改善箇所説明図

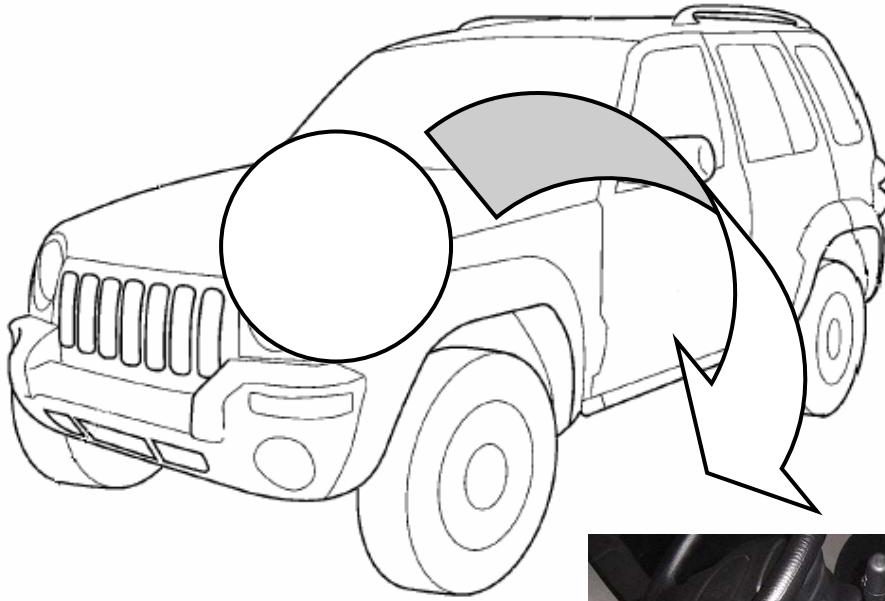
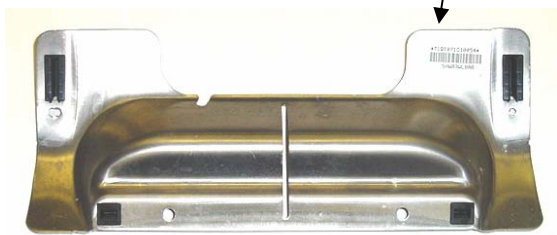
不具合発生箇所

改善前(プレート裏面)

運転者席において、計器パネルの下側にある部分(ニーブロッカー)の組み付け状態が不適切なものがあるため、走行中の振動等によりニーブロッカーが運転者の足元に落下することがあり、運転操作を妨げられるおそれがある。

改善後(プレート裏面)

ハンガーフック(追加)

全車両、ニーブロッカーの内側プレートを対策品と交換する。
